RESOLUCIÓN DE LA DIRECCIÓN GENERAL DE MEDIO AMBIENTE, POR LA QUE SE FORMULA INFORME DE IMPACTO AMBIENTAL DEL PROYECTO DE ACCIONES CORRECTORAS FRENTE AL RIESGO DE INUNDACIONES EN EL ENTORNO DE LA URBANIZACIÓN DE LOS NIETOS, T.M. DE CARTAGENA.

Se ha tramitado en esta Dirección General el expediente de Evaluación de Impacto Ambiental simplificada, con referencia EIA20170005 *Proyecto de acciones correctoras frente al riesgo de inundaciones en el entorno de la urbanización de Los Nietos, t.m. de Cartagena (Murcia)*. En este procedimiento la Dirección General del Agua actúa, simultáneamente, como órgano sustantivo y como promotor del citado proyecto.

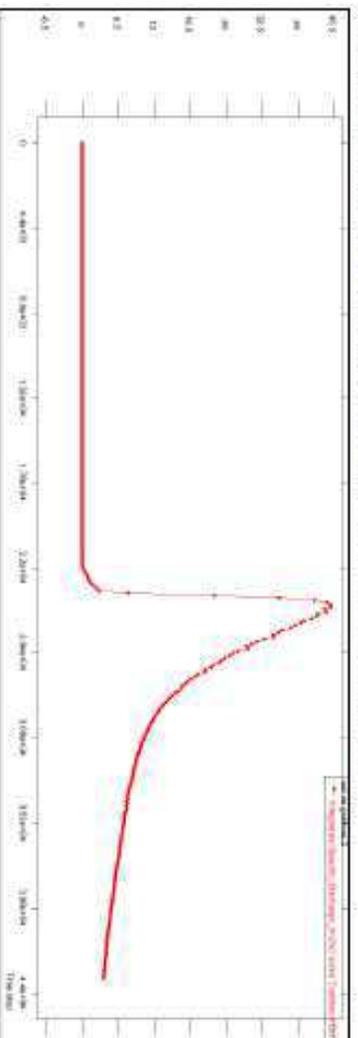
infraestructuras, no disponiéndose del modelo de 500 años para la situación futura. Como puede observarse en dicho hidrograma, el caudal punta de vertido previsto es de 45,5 m³/s, como anteriormente se ha ressaltado como caudal máximo en el canal n° 3.

Hay que indicar que la descarga a la rambla se ha proyectado mediante una obra con marcos prefabricados, con clapetas a la salida, por lo que la evacuación del caudal por el canal n° 3, no va a limitar la propia evacuación del caudal que circula por la rambla de la Carrasquilla, descarga el canal n° 3 tan sólo en la medida que haya excedente de capacidad en el cauce de la rambla.

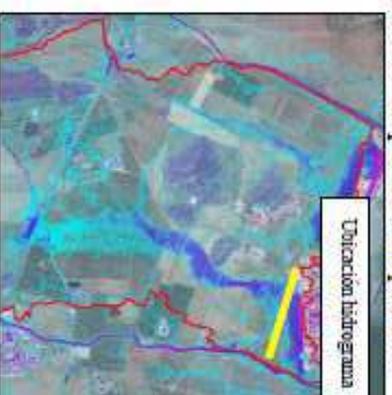
Si se persiste en el criterio de dicha modelización de rotura, y de cara a realizar una estimación (meramente aproximada) del caudal que es posible circule por el canal para una situación de avenida de 500 años, se adjunta a continuación el hidrograma correspondiente a la captación (para la situación actual) potencial de la zona de escorrentía que inunda al mencionado canal.

Debe tomarse este dato con cierta cautela ya que no responde al escenario futuro, sino al actual, y parte de este caudal será captado por el embalse n° 3, ubicado aguas arriba, con capacidad útil para 90.400 m³, lo que representa aproximadamente un 12 % del volumen que discurre por esta zona.
